DODATEK č. 3

ke Smlouvě o dílo

„Oprava mostu ev.č. 112-017 most přes strouhu v obci Domašín a mostu ev.č. 112-015 most přes strouhu v obci Domašín“

Změnový list

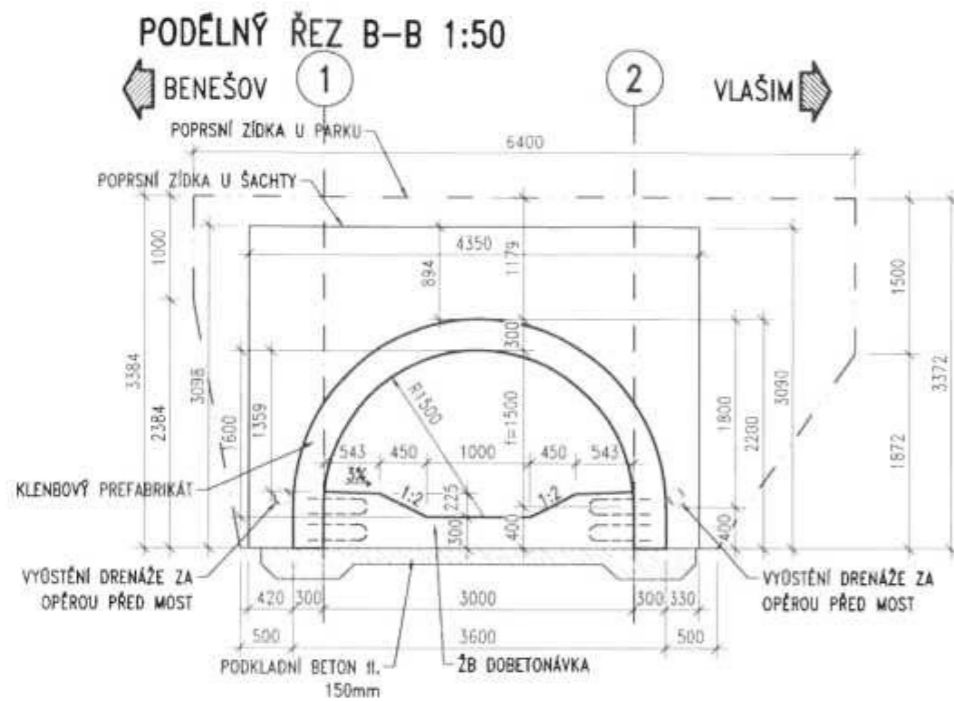
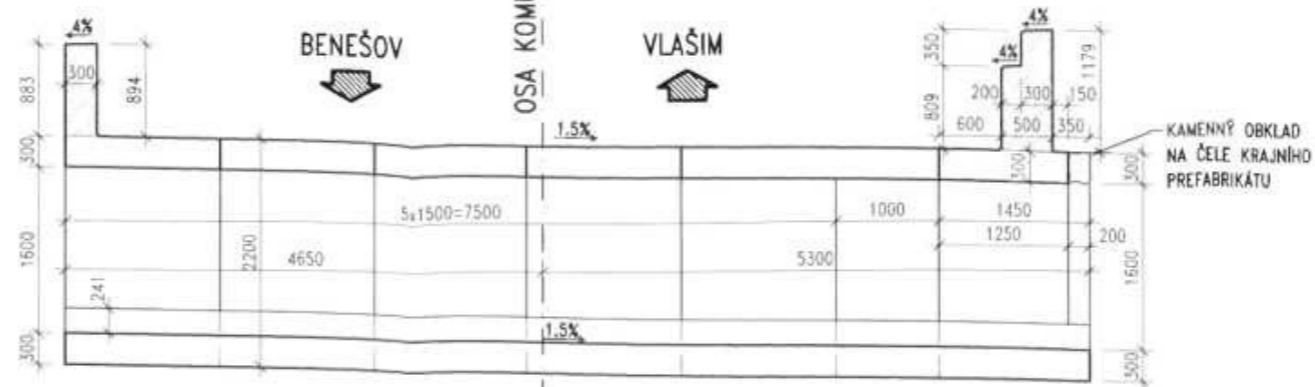
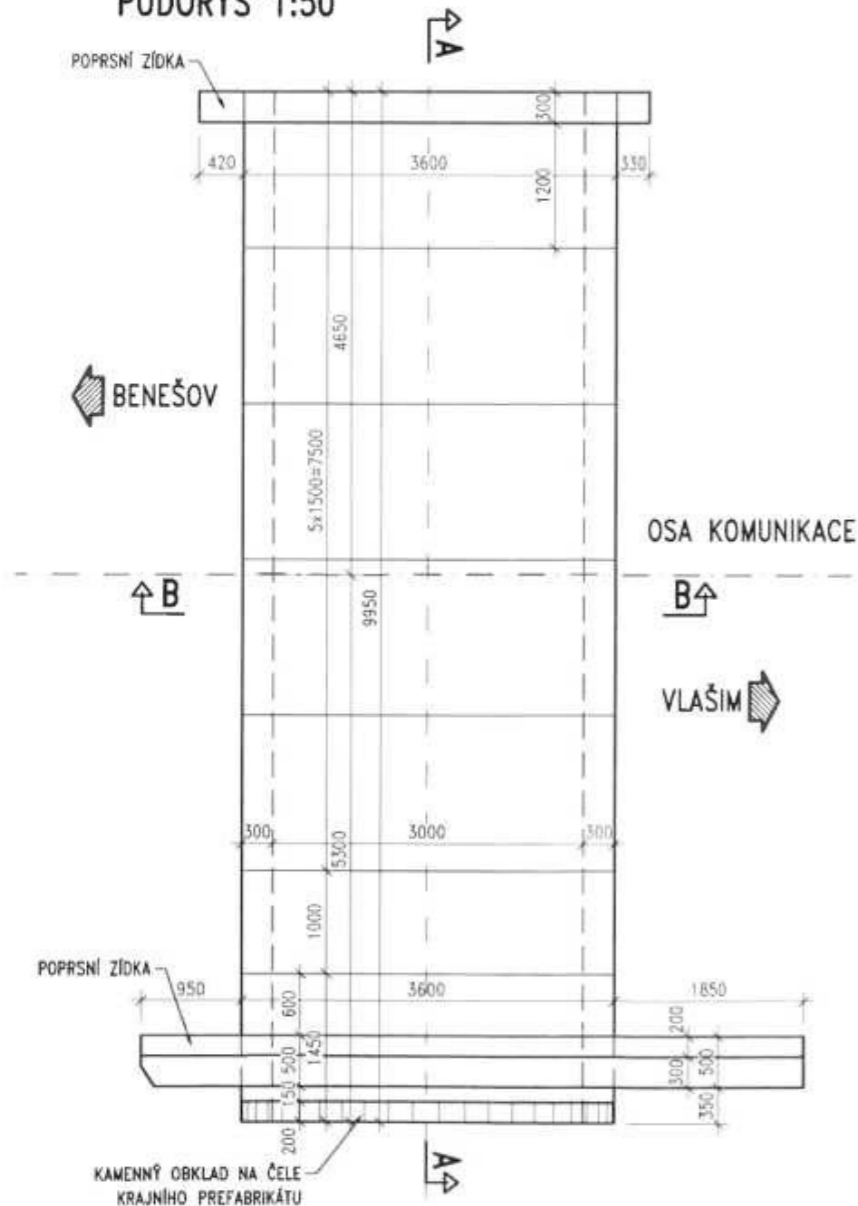
Rozměr a tvar klenby uvažované v PDPS jsou v RDS upřesněny dle rozměrů používaných výrobních prostředků (forem). Vybraný rozměr formy je nejbližší k rozměrům z PDPS.

Tato změna vznikla upřesněním projektové dokumentace PDPS stupněm projektové dokumentace RDS. Zhotovitel však za tuto změnu, která je vyčíslena v tabulce 4 Rozpis změn, žádné finanční prostředky nenárokuje.

Na základě Stanoviska TDI k ZBV (přiloženo v přílohové části ZBV) byla provedena úprava tvaru prefabrikátů bez nároku zhotovitele na navýšení ceny.

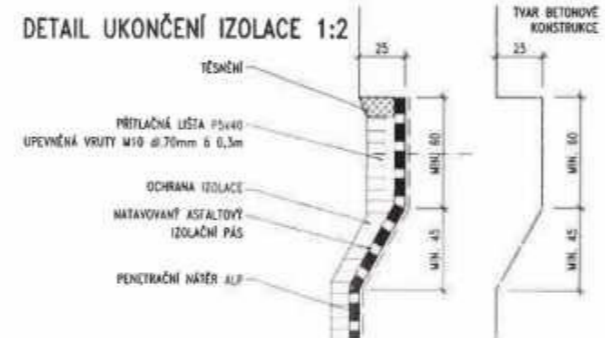
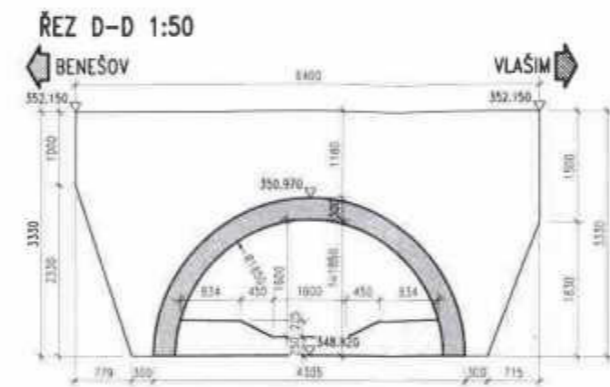
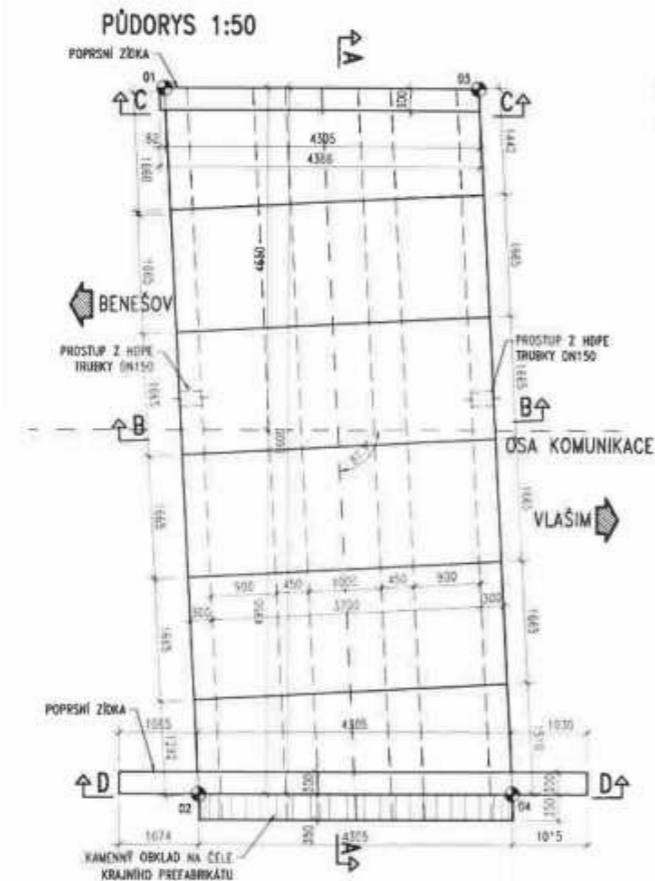
V půdorysu výkresu sestavy doplnit celkovou šířkovou kótu na straně do Vlašimi o kótu šířky kamenného obkladu.

2. Změna tvaru - viz odpověď k bodu 1. Tvar ve statickém výpočtu VTD mi na pohled spíše připadá odpovídající tvaru z VTD, tedy i z RDS. Minimálně vnitřní rozpětí z obrázků odpovídá 3,7m. Přesnou odpověď musí případně dát zpracovatel VTD.

Na Vaše dotazy po dohodě s panem Mytzkem s dovolením odpovím já za AD, problematiku máme se zhotovitelem zkonzultovanou.
